Bebauungsplan Nr. 57 „Sondergebiet Einzelhandel Grasberg West“ Gemeinde Grasberg

Entscheidungsvorschläge zu den vorgebrachten Anregungen
und Hinweisen

(Proj.-Nr. 28879/289 / Stand: 10.03.2026)

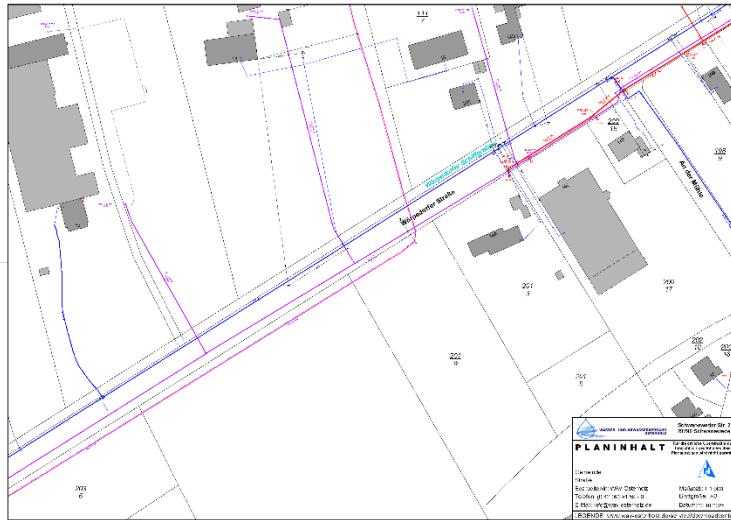
In dem Plangebiet verläuft auf den Grundstücken parallel zur Grenze der Wörpedorfer Straße (L 133) eine Trinkwassertransportleitung des Wasser- und Abwasserverbandes Osterholz, wie in der anliegenden Planunterlagen dargestellt. Der konkret vorhandene Abstand zu den Grundstücksgrenzen wäre bei Bedarf durch Suchschachtungen zu ermitteln.

Es sollte sichergestellt werden, dass diese Versorgungsanlagen nicht überbaut werden und Hochbauten einen ausreichenden Mindestabstand einhalten.

Eine eventuelle Bepflanzung sollte nur mit flachwurzelnenden Gehölzen ausgeführt werden.

Der Hinweis wird zur Kenntnis genommen. Die angesprochenen Aspekte betreffen die nachgelagerte Ausführungs- und Bauphase und sind nicht unmittelbarer Regelungsgegenstand der Bauleitplanung. Vor dem Baubeginn erfolgt eine detaillierte Abstimmung zwischen dem Investor und dem zuständigen Leitungsträger, um sicherzustellen, dass die bestehenden Leitungen in ihrer Lage und Funktion nicht beeinträchtigt werden. Auf diese Weise wird gewährleistet, dass technische und rechtliche Anforderungen im weiteren Verfahren vollständig berücksichtigt werden.

Der nebenstehende Hinweis wird zur Kenntnis genommen. Ein ausreichender Mindestabstand von Hochbauten ist durch die festgesetzte Bauverbotszone gewährleistet. Demnach dürfen Hochbauten in einer Entfernung bis zu 20 m, gemessen vom äußeren Rand der für den Kraftfahrzeugverkehr bestimmten Fahrbahn, nicht errichtet werden. Die Abstimmung aufgrund der im Plangebiet vorgesehen Planstraße, erfolgt im Rahmen der Ausführungsebene.

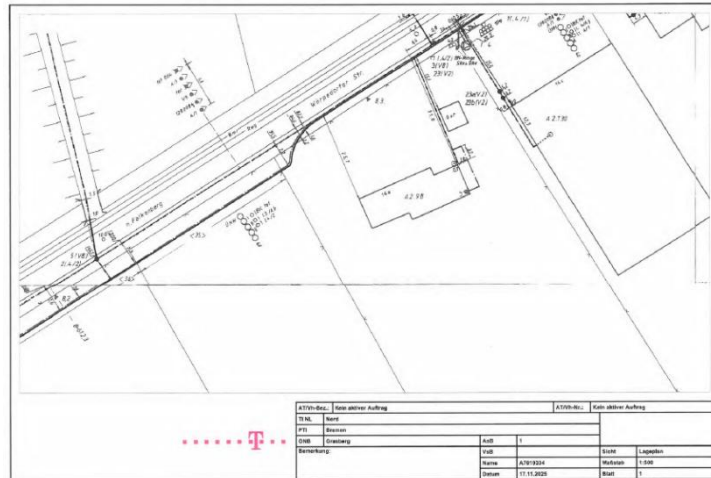
Im Planbereich befinden sich Telekommunikationslinien der Telekom, die aus beigefügtem Plan ersichtlich sind.

Wir bitten, die Verkehrswege so an die vorhandenen umfangreichen Telekommunikationslinien der Telekom anzupassen, dass diese Telekommunikationslinien nicht verändert oder verlegt werden müssen.

Es wird zur Kenntnis genommen, dass sich im Plangebiet Telekommunikationslinien der Telekom befinden, wie aus dem beigefügten Plan ersichtlich.

Der Hinweis wird zur Kenntnis genommen. Die angesprochenen Aspekte betreffen die nachgelagerte Ausführungs- und Bauphase und sind nicht unmittelbarer Regelungsgegenstand der Bauleitplanung. Vor dem Baubeginn erfolgt eine detaillierte Abstimmung zwischen dem Investor und dem zuständigen Leitungsträger, um sicherzustellen, dass die bestehenden Leitungen in ihrer Lage und Funktion nicht beeinträchtigt werden. Auf diese Weise wird gewährleistet, dass technische und
